***Rapport ambtshalve wijzigingen en zienswijzen
ontwerpbestemmingsplan***

Elst, multifunctioneel sportcentrum

Vastgesteld door de raad op 19 maart 2024
Registratienummer: 2023-041465

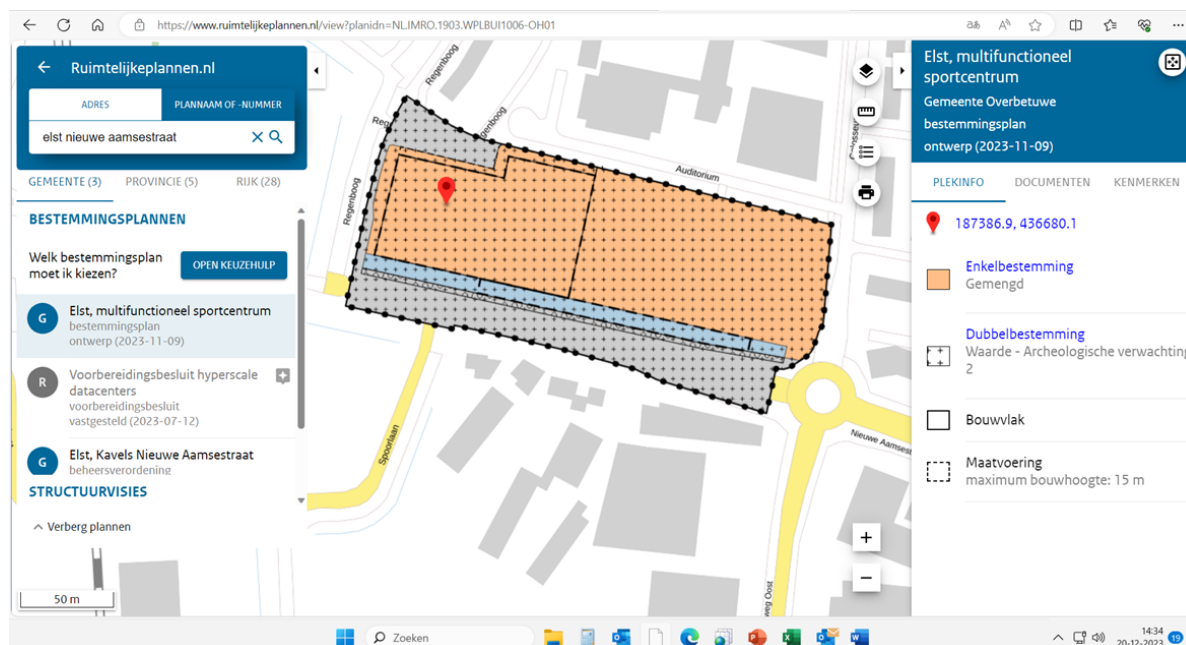
De indiener geeft aan dat zij de bouwhoogte en het bouwvlak niet kunnen vinden op de tekening. Ook is volgens de indiener is niet aangegeven in het bestemmingsplan hoe gekomen is tot 175 p.p. Ook wordt de exacte locatie van parkeerplaatsen niet aangegeven. De indiener leest in het plan dat wordt aangenomen dat er voor de locatie sprake is van piekmomenten die alleen in het weekend plaatsvinden, en stelt dat dit niet zomaar aangenomen kan worden. Daarnaast geeft de indiener aan dat artikel 4.2.1.b van de regels niet taalkundig juist is.

Bouwvlak en bouwhoogten zijn in het bestemmingsplan wel aangegeven, ook online. Zie ook schermopname hieronder, genomen op 20 december 2023, waarop de maximum bouwhoogte is af te lezen. De maximum bouwhoogte is 15 meter.
